Réponses du Transporteur à la demande de renseignements n° 2 de la Régie

**DEMANDE DE RENSEIGNEMENTS N° 2 DE LA RÉGIE DE L'ÉNERGIE (LA RÉGIE) RELATIVE À LA
DEMANDE D'AUTORISATION RELATIVE AU POSTE PIERRE-LAPORTE ET À SA LIGNE D'ALIMENTATION**

COÛTS DU PROJET – COÛT DES LIGNES SELON LE TYPE DE PYLÔNE

Figure 3
Illustration de la hauteur moyenne des supports et de l'élargissement de l'emprise existante

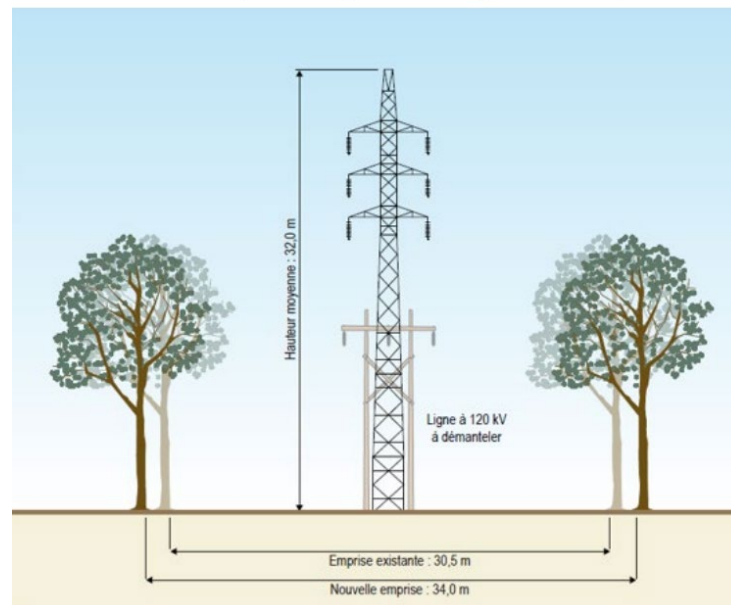
- (i) La Figure 3 illustre le type de pylône retenu pour la ligne Cleveland-Waterloo.

- 1.1. Veuillez élaborer sur les impacts sociaux considérés en page 6 de la référence (iii) et expliquer en quoi la solution retenue est celle qui en a le moins.

- 1.2. Veuillez indiquer si l'aspect des impacts visuels ou d'intégration au paysage a été soulevé lors de la démarche de participation du public quant à l'acceptabilité sociale du Projet (référence (iii)). Dans votre réponse veuillez spécifier si une ligne comportant un seul type de pylône, le moins cher, a été présenté. Dans l'affirmative, veuillez indiquer si le type de pylône a soulevé des objections. Dans la négative, veuillez préciser les raisons pour lesquelles le Transporteur a fait le choix des pylônes tubulaires pour cette portion du tracé.

1.3. Veuillez expliquer pourquoi les pylônes pour la ligne biterne à 230 kV, le long de la route 139, doivent être tubulaires plutôt qu'en acier à treillis pour une meilleure intégration visuelle dans le paysage entre les postes Montérégie et Pierre-Laporte (référence (ii)), alors qu'en référence (iv), pour la ligne biterne à 120 kV entre le même poste Montérégie et Ste-Rosalie, ce sont des pylônes d'acier à treillis qui avaient été proposés pour « *favoriser une meilleure intégration visuelle dans le paysage.* »

1 **Lors des consultations publiques, les principales préoccupations liées au Projet**
2 **concernaient l'impact du tracé sur les terres agricoles et l'interférence du tracé**
3 **avec les développements résidentiel, commercial et industriel de la ville de**
4 **Granby. Le milieu était également en défaveur de l'ouverture d'un nouveau**
5 **corridor.**

6 **Ainsi, la variante de tracé retenue est celle qui minimise les impacts sur les terres**
7 **agricoles tout en évitant d'interférer avec les développements résidentiel,**
8 **commercial et industriel de la ville de Granby, en plus de s'insérer, autant que**
9 **possible, le long des installations existantes du Transporteur.**

10 **Tout d'abord, le Transporteur précise que dans le cadre de l'élaboration de ses**
11 **projets, il met en application une démarche environnementale qui analyse les**
12 **impacts du projet sur plus d'une centaine d'éléments sensibles pouvant être**
13 **présents dans le milieu d'accueil, incluant les impacts visuels et autres éléments**
14 **d'intégration au paysage.**

15 **L'un des principes généraux qui guide cette démarche est la séquence**
16 **d'atténuation qui vise à éviter, atténuer ou compenser les impacts**
17 **environnementaux des projets. Lorsque les impacts visuels et d'intégration au**
18 **paysage ne peuvent être évités complètement et qu'une nouvelle ligne doit être**
19 **construite dans un corridor existant, le Transporteur a généralement recours à**
20 **l'harmonisation de la hauteur des pylônes, de leur répartition et de leur type, afin**
21 **d'atténuer les impacts visuels et d'intégration au paysage.**

22 **Dans le cas du Projet, la nouvelle ligne Montérégie – Pierre-Laporte est intégrée**
23 **à plusieurs corridors de ligne existants, dont une portion de ligne existante sur**
24 **pylônes tubulaires le long de la route 139. Afin d'atténuer les impacts visuels de**
25 **la nouvelle ligne sur le paysage, le Transporteur a déterminé que l'utilisation de**

1 pylônes tubulaires, comme choix de conception pour la nouvelle ligne, était la
2 solution à privilégier pour la portion longeant la route 139.

3 Dans le même ordre d'idées, le Transporteur a choisi d'utiliser des pylônes
4 d'acier à treillis pour les autres portions de la nouvelle ligne
5 Montérégie – Pierre-Laporte, étant donné que ces portions longent des corridors
6 de ligne montés sur des pylônes d'acier à treillis.

Figure R.1.6 : Pylône d'acier à treillis et pylône tubulaire

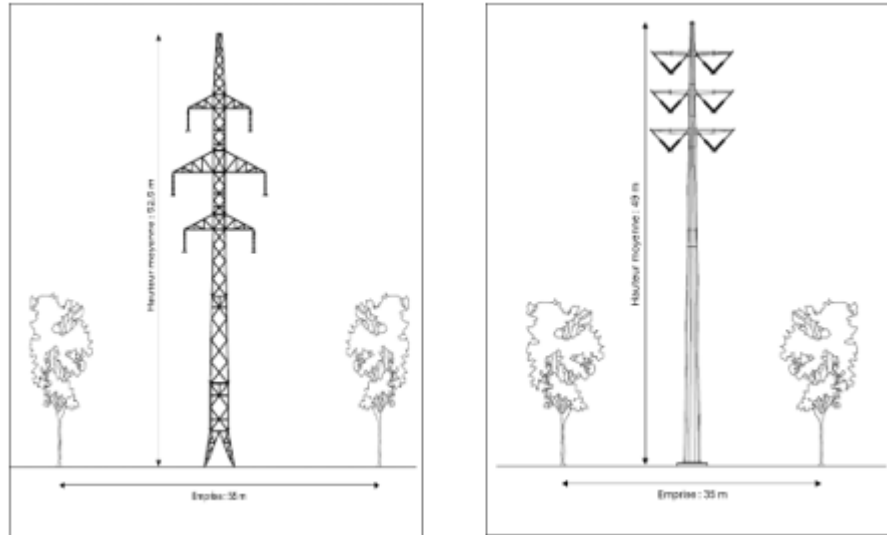
1.6. Veuillez présenter, comme en référence (i), les deux types de pylônes (tubulaires et en acier à treillis) retenus pour le Projet et préciser si ces deux types de pylônes sont conçus et fabriqués sur mesure, selon des spécifications précises du Transporteur. Veuillez élaborer.

7 **Le Transporteur présente un exemple des pylônes tubulaires et en acier à treillis**
8 **choisis pour la nouvelle ligne Montérégie – Pierre-Laporte à la figure suivante.**

1 Le Transporteur précise que les pylônes à treillis sont des conceptions
 2 normalisées pour une utilisation avec deux conducteurs par phase, conçues
 3 selon des spécifications techniques normalisées qui s'appliquent à la
 4 conception de tous les pylônes à treillis du Transporteur. Le Transporteur
 5 souligne que ces pylônes sont utilisés sur de nombreux projets du Transporteur.

6 La géométrie des pylônes tubulaires a été adaptée pour une utilisation spécifique
 7 à 230 kV dans le cadre du Projet, à partir de conceptions préalablement utilisées
 8 sur des lignes avec deux conducteurs par phase. La conception et les
 9 ajustements ont été réalisés au regard de spécifications normalisées du
 10 Transporteur, qui s'appliquent à la conception de tous les pylônes tubulaires, ce
 11 qui, le Transporteur le précise, est commun aux projets de lignes du
 12 Transporteur.
